Grundriss Erdgeschoss

Neubau Bürogebäude · Büro- und Sozialbereich EG

Plan-Nr. A-2.01 · Index B · Stand 08/2026
Blatt 1 von 1 · Flächen nach DIN 277
Bemaßung: lichte Maße / Wandstärken

GRUNDRISS ERDGESCHOSS · INDEX B

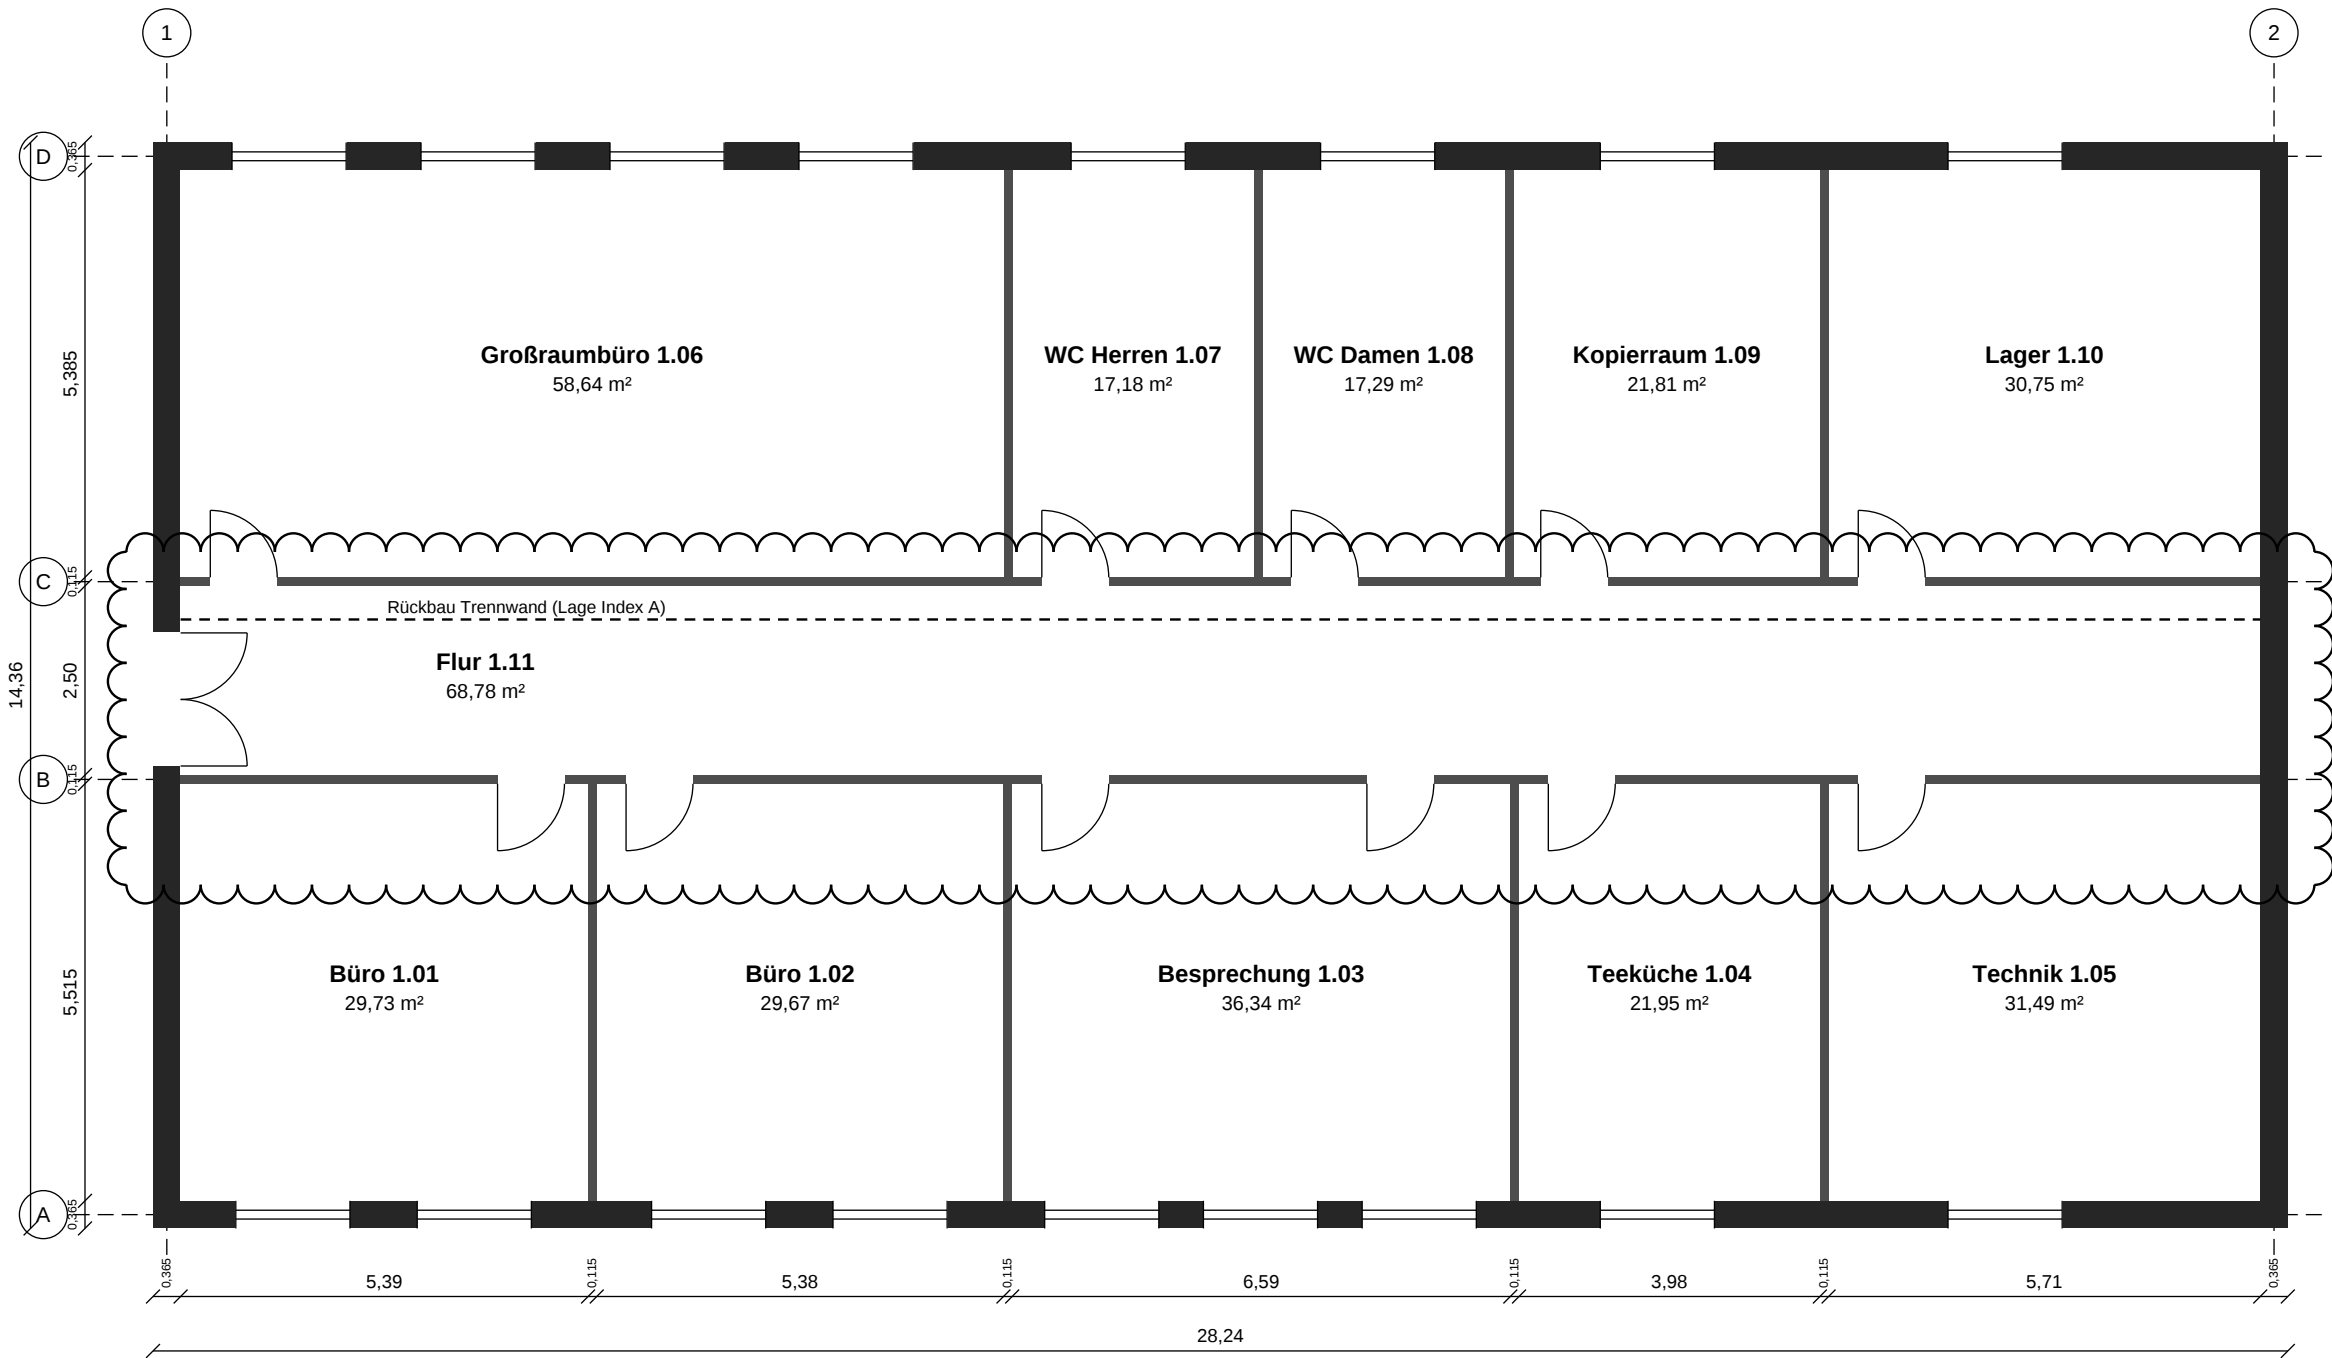
Index	Änderung	Datum
B	Flur 1.11 auf 2,50 m verbreitert (Rettungsweg), 2. Tür Besprechung 1.03	08.2026
A	Erstausgabe	07.2026
